SE SOLICITA A LA MARCA CONSIDERAR NOTAS DE CHECKLIST PREVIO A FABRICACIÓN

## DIRECCION DE PLANEACION DE ALMACENES

#### CHECKLIST DE REVISION DE PROYECTO

AEO-LIV-GAL-PAC-JUV-ARQ-02

PLANTA ARQUITECTONICA

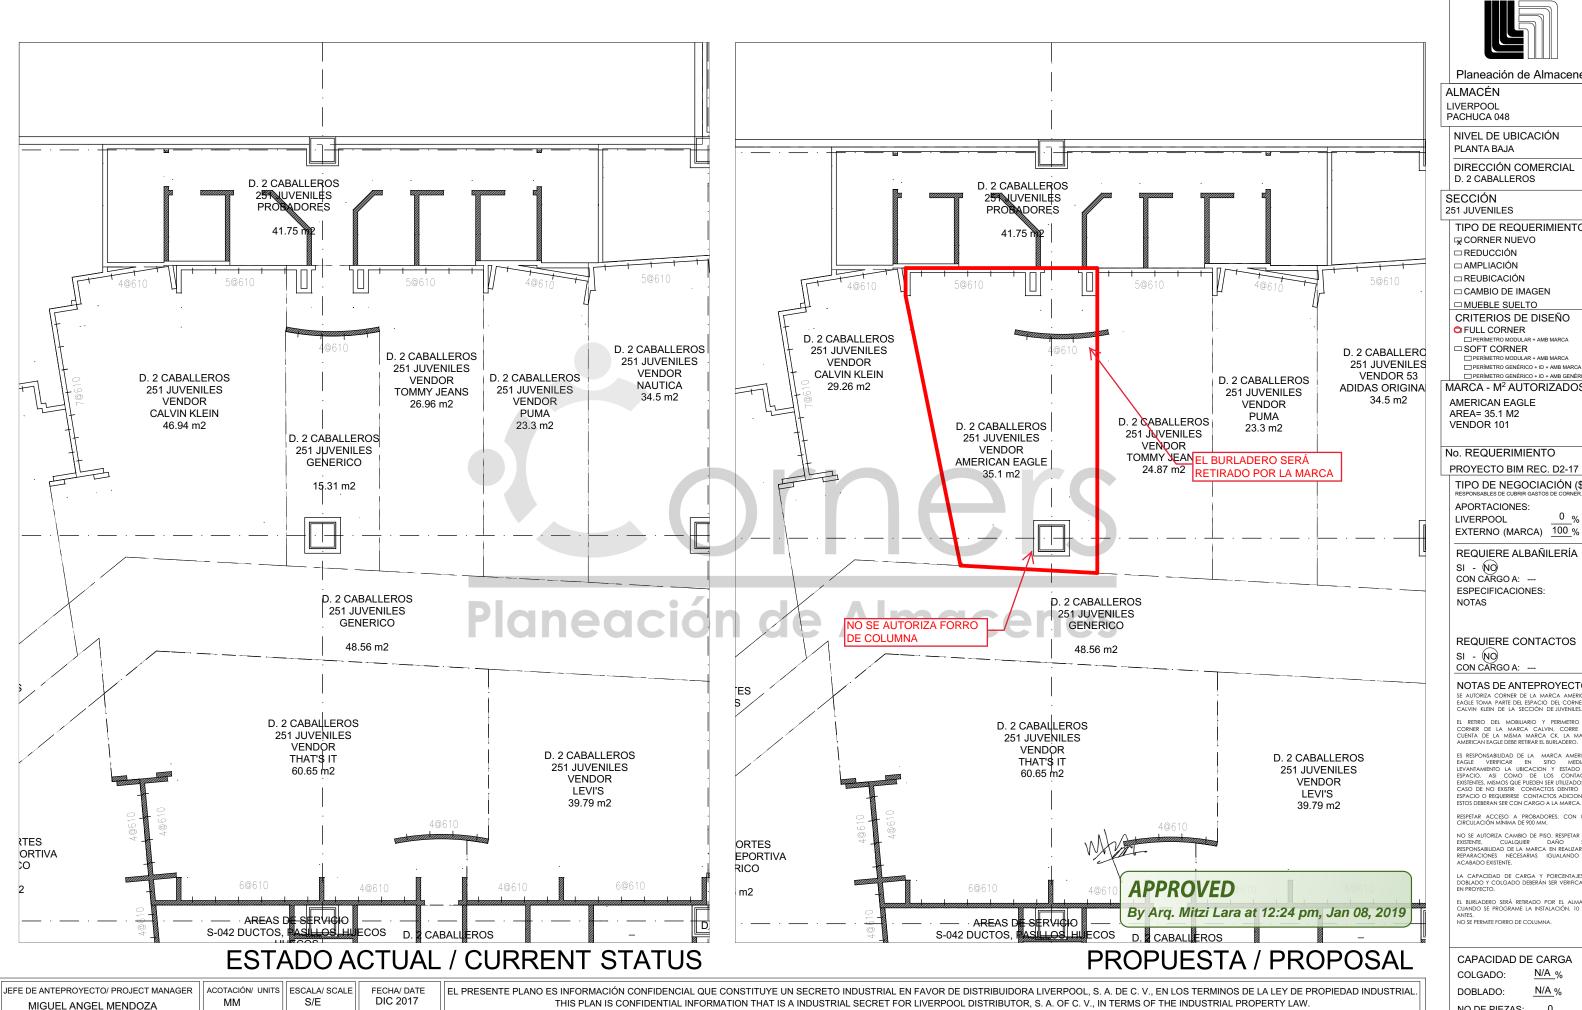
SE SOLICITA A MARCA REFERIRSE A NOTAS DE ANTEPROYECTO -CK SERA RESPONSABLE DEL RETIRO DE SU MOBILIARIO

- SE REQUIERE RETIRO DE MOBILIARIO PERIMETRAL E ISLA DE LA MARCA 'CALVIN KLEIN", POR LIVERPOOL. - SE REQUIERE RETIRO DE MOBILIARIO PERIMETRAL E ISLA DE LIVERPOOL,
- POR LIVERPOOL. - SE REQUIERE COLOCACION DE CONTACTO NUEVO, POR THINK. (REVISAR PLANTA DE FUERZA)

SE REALIZARÁ RETIRO DE BURLADERO DISPLAY WALL 1220MM-AJUSTE 309MM (X2) POR PARTE DE LA MARCA. AE-MEX-FLOOR-BOX 1220MM (x2) -MARCA SERÁ RESPONSABLE DE 3*0*58 AE-MEX-FLOOR-BOX 289MM (x2) 309را REEMPLAZAR PIEZAS DE PISO 2440 WS-1448-W0/1220MM (x12) DAÑADAS, IGUALANDO EL ACABADO EXISTENTE EN TIENDA. -REUBICAR DOS MUEBLES 2WWAY-CLRM PROPUESTOS

SE CONSERVA BURLADERO. CONSIDERAR TAPAS LATERALES EN CASO DE PERMITIR PROPUESTA DE PERIMETREO EN BURLADERO.

· VERIFICAR CON PLANEACION SI

SE REALIZARA RETIRO DE BURLADERO

AGREGAR 1 MUEBLE 2WWAY-CLRM

VALIDACION DE CARGA PENDIENTE POR
